**Forum mondial de l'harmonisation
des Règlements concernant les véhicules**

Genève, 5-9 mai 2014

**Rapport du Groupe de travail des dispositions générales
de sécurité sur sa 106^e session (5-9 mai 2014)**

Annexe 2, modèle B, modifier comme suit:

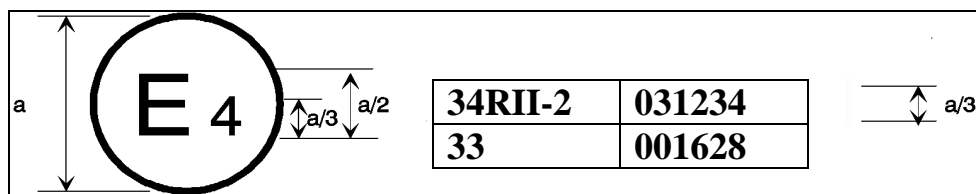
La marque d'homologation ci-dessus, apposée sur un véhicule, indique que le type de ce véhicule a été homologué aux Pays-Bas (E4) en vertu des Règlements n^{os} 34, parties I ou IV et II-1, et 33*/. Les numéros d'homologation indiquent que, à la date où les homologations correspondantes ont été délivrées, le Règlement n^o 34 incluait la série 03 d'amendements et le Règlement n^o 33 se trouvait toujours sous sa forme d'origine.

La marque d'homologation ci-dessus, apposée sur un véhicule, indique que le type de véhicule concerné a été homologué aux Pays-Bas (E4) en vertu des Règlements n^{os} 34, parties I ou IV et II-2, et 33*/. Les numéros d'homologation indiquent que, à la date où les homologations correspondantes ont été délivrées, le Règlement n^o 34 incluait la série 03 d'amendements et le Règlement n^o 33 se trouvait toujours sous sa forme d'origine.».
